改善箇所説明図

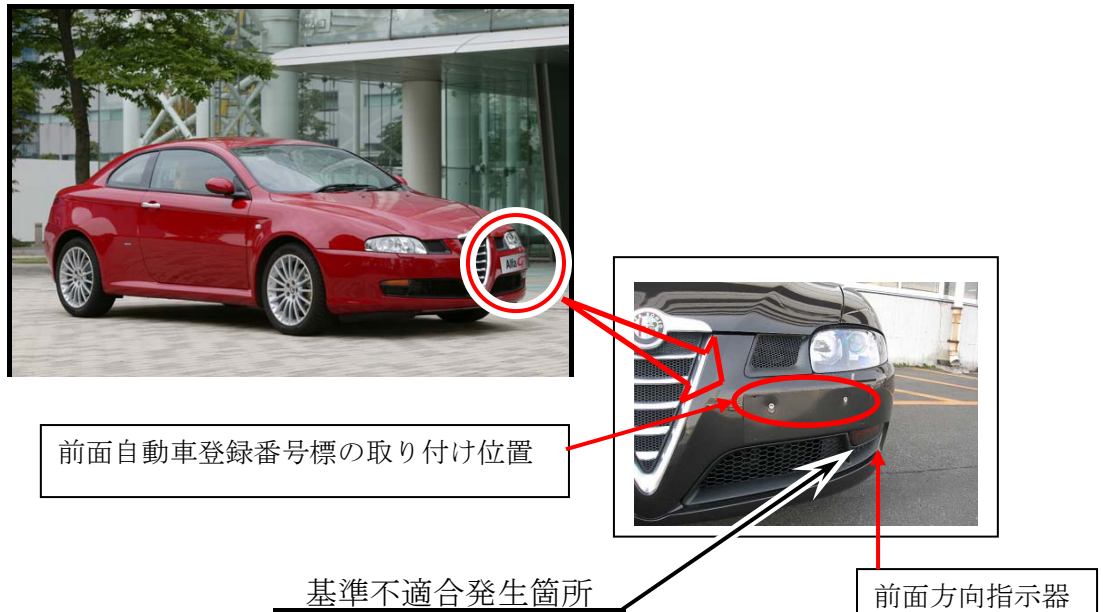
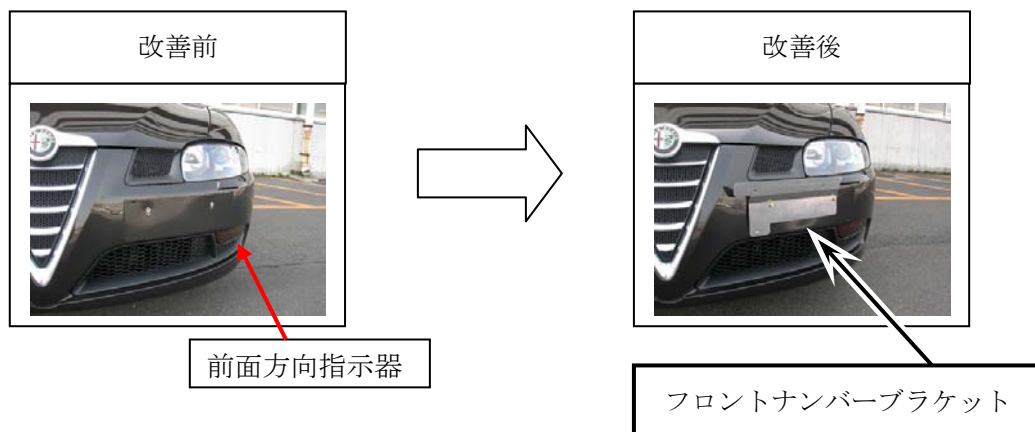
基準不適合発生箇所

前面の自動車登録番号標の取り付け位置が不適切なため、方向指示器照明部の視認性に係る道路運送車両の保安基準に適合しない。

改善の内容

全車両、当該自動車登録番号標の取り付け位置を変更する。

ブラケットを装着し、取り付け位置を内側及び上側に移動した

識別：エンジンルーム内のモデル識別プレート（アルミプレート）に白ペイントを塗布する。
